Enquête publique du projet éolien du Moulin Sacard

Mémoire en réponse au procès-verbal de synthèse

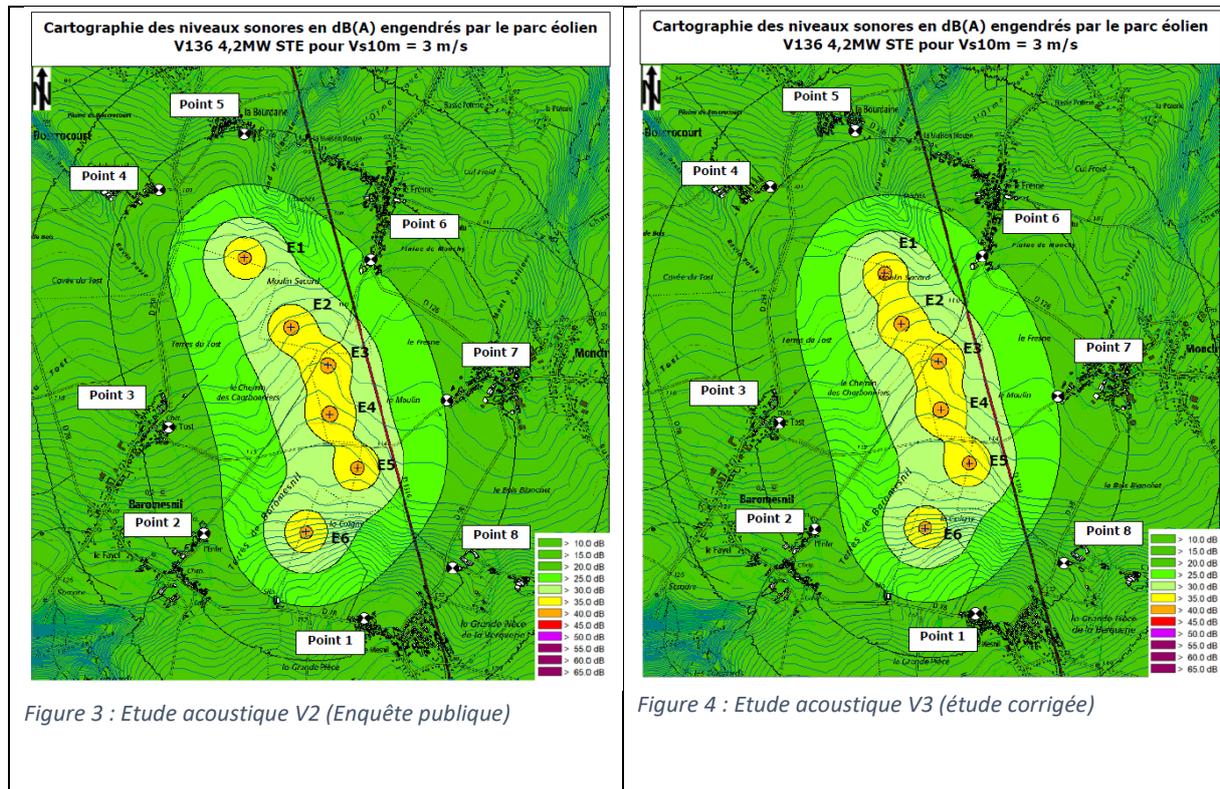
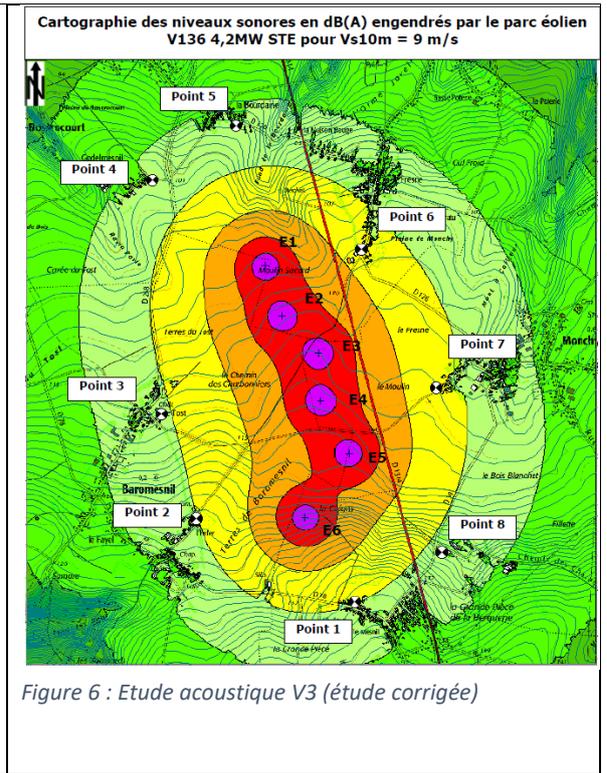
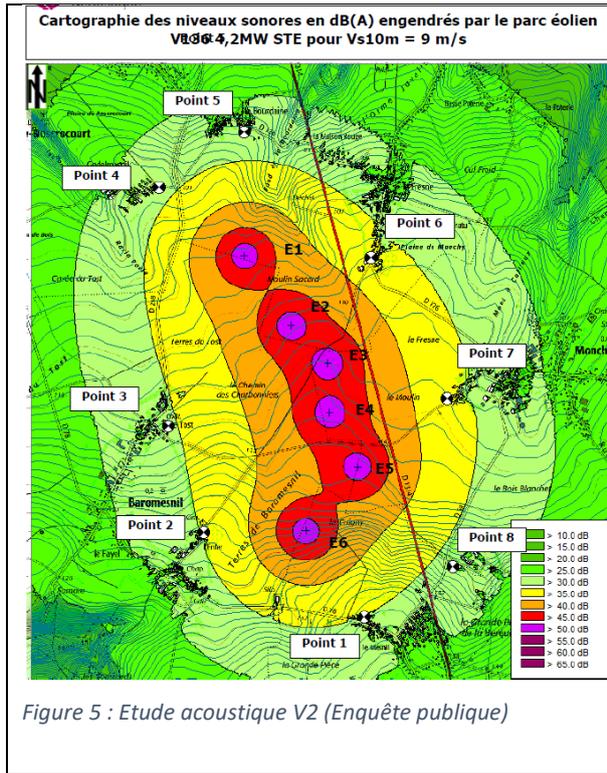
Un contributeur fait remarquer document à l'appui que l'éolienne E1 n'a pas la même position sur le plan d'implantation et sur l'étude acoustique.

Question : Si t'elle était le cas, l'impact sonore est-il minimisé ?

Il est vrai qu'il y a une petite erreur de positionnement de l'éolienne E1, lors de la réalisation des compléments d'études, le modèle d'éolienne envisagé a été modifié (V136 166mètres) et le bureau d'étude a effectué le calcul avec une éolienne E1 à un emplacement temporairement prévu lors de la phase de conception du parc. L'étude a été refaite et est jointe en annexe, les conclusions restent les mêmes et la réglementation est respectée.

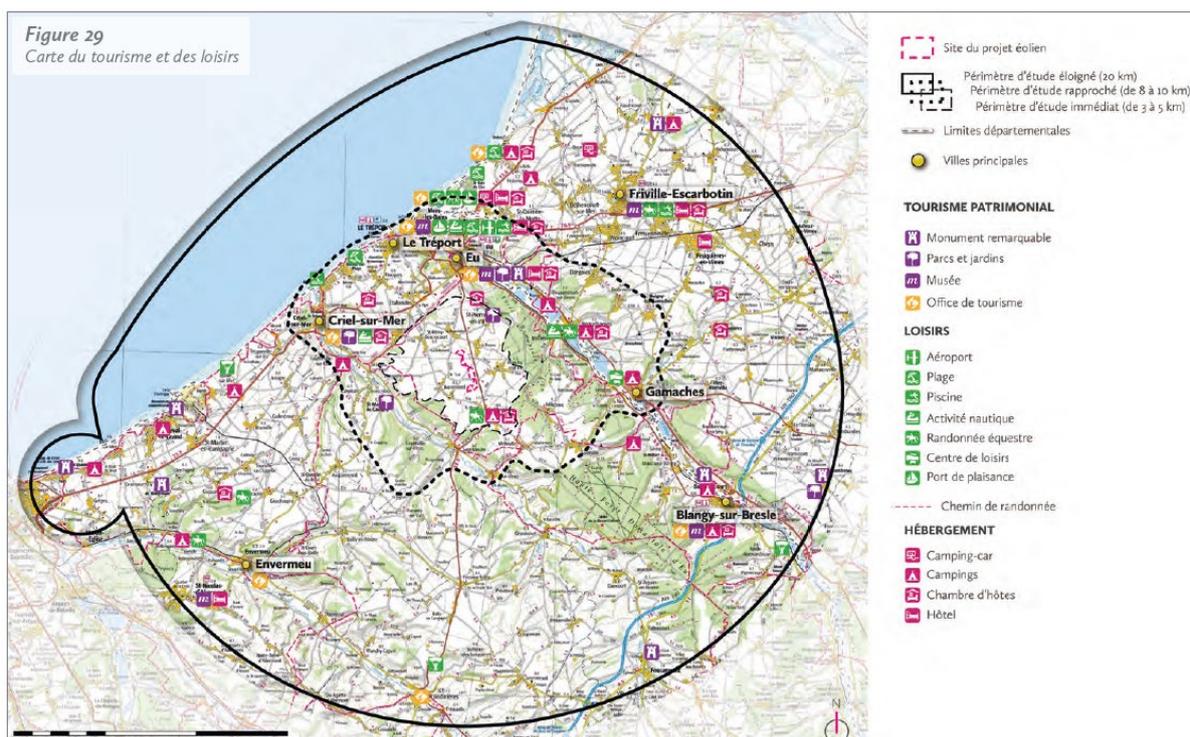
Question : Qu'en est-il ?

Le choix des points de vues est à l'initiative du bureau d'étude paysager, ils sont sélectionnés selon une méthodologie et permettent de traiter les enjeux du site (villages proches, monument historique, axe majeur de circulation, point de vue remarquable, vallée...). Au total 42 points de vue ont été réalisés, en complément 6 nouveaux points de vue ont été réalisés. A cela s'ajoutent 16 points de vue à 360° dans la partie étude saturation. En général, 2-3 photomontages sont réalisés pour chaque village proche. C'est le cas pour ce projet, trois ont été réalisés pour Monchy-sur-Eu, cinq pour Saint-Pierre-en-Val, deux pour Le Mesnil-Réaume, trois pour Saint-Rémy-Boscrocourt et deux pour Baromesnil. Il nous est impossible de réaliser un photomontage pour chaque rue ou habitation. Concernant l'inexactitude du photomontage n°6 pris dans le centre du hameau le Fresne, nous regrettons que les arbres aient été supprimés, ils étaient présents en juillet 2020 lorsque nous avons réalisé les photos.

Nous avons réalisé un document interne présentant pour plusieurs projets les photomontages présentés dans l'étude et la réalité (Annexe 2). Les résultats confirment la méthodologie utilisée, il n'y a pratiquement pas de différence entre les photomontages réels et théoriques.

Figure 11: Etude acoustique V1 (E138)

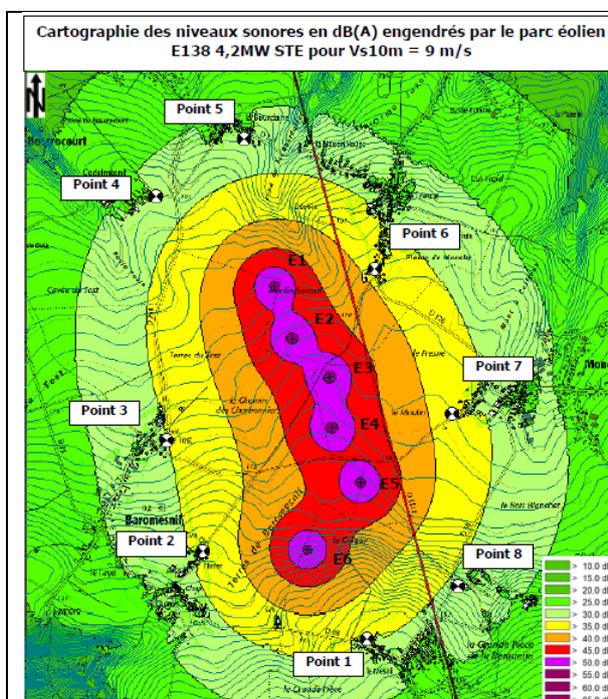
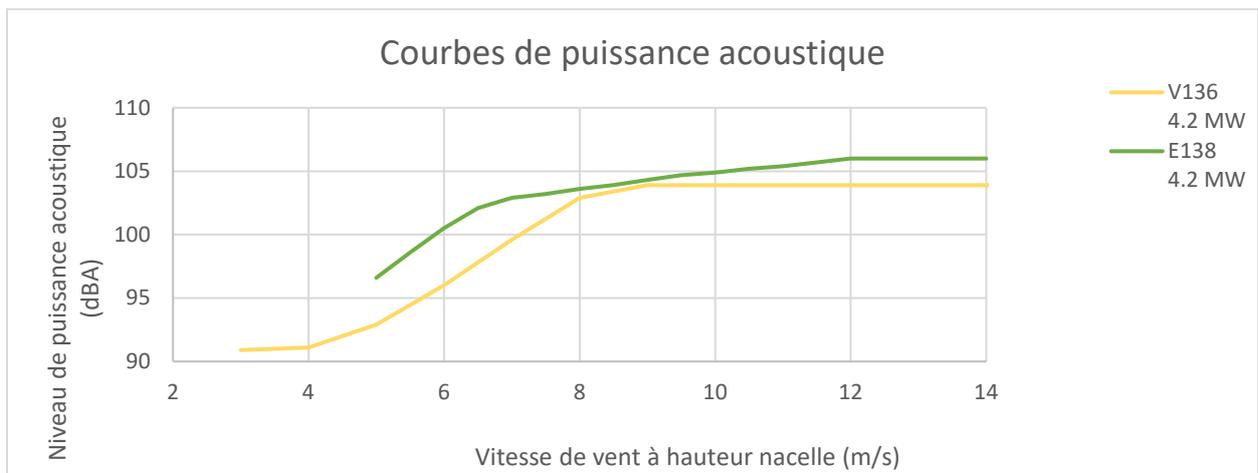
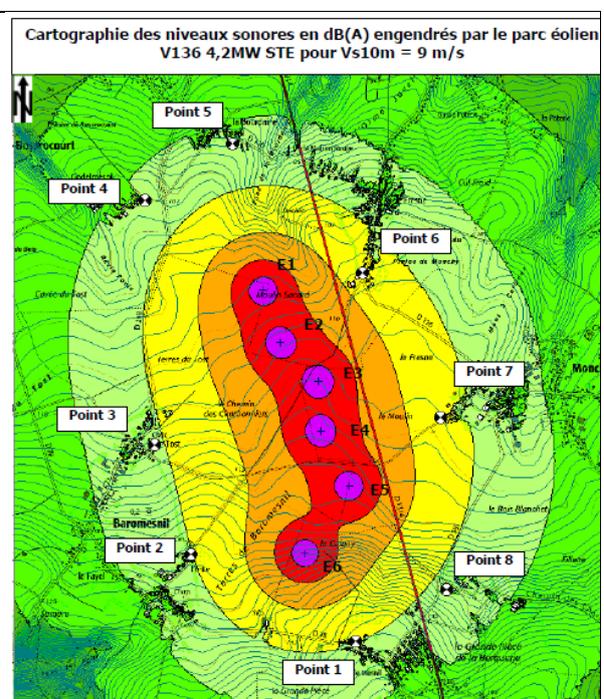
Dans sa réponse, L'ARS en date du 11 janvier 2022, précise que l'impact acoustique potentiel est modélisé en fonction du modèle d'éolienne envisagé (ici ENERCON E138) alors que les aérogénérateurs pressentis sont des modèles VESTAS type V 136.

Question : L'impact acoustique mesuré est-il similaire ?

Initialement l'éolienne envisagée pour le projet était l'Enercon E138, cette éolienne a été remplacée par la Vestas V136 dans le dossier présenté au public. Celle-ci a une puissance acoustique inférieure à la Enercon E138, comme le montre le graphique ci-dessous.

Dans les deux cas la réglementation acoustique est respectée. L'ARS n'a pas jugé nécessaire de remettre à jour son avis, le changement étant notable (les deux machines sont proches) mais pas substantielles.
